## Лист изменений к общему руководству по эксплуатации

Изменение №1	Применимо: для мультиинжектора
Изменение конструкции

**Рис. 1**

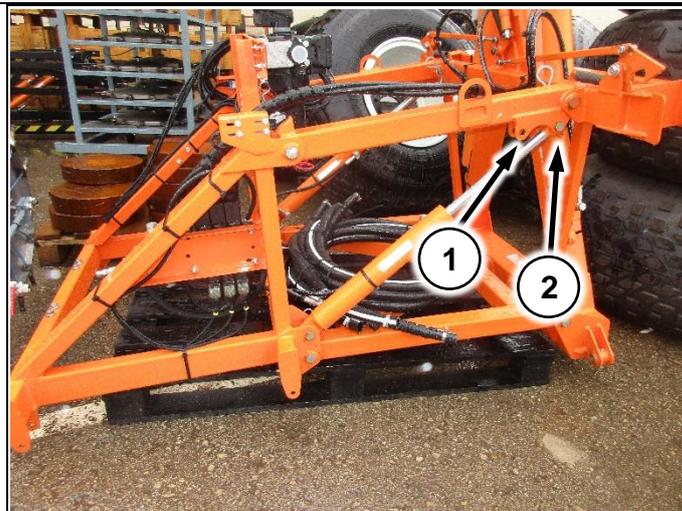
Добавлена точка крепления гидроцилиндров подъема для изменения высоты подъема подвеса мультиинжектора. При смене типа колес необходимо переставить гидроцилиндр на соответствующее крепление.

(Рис. 1/1) – место крепления гидроцилиндра при использовании шин низкого давления

(Рис. 1/2) – место крепления гидроцилиндра при использовании узких колес
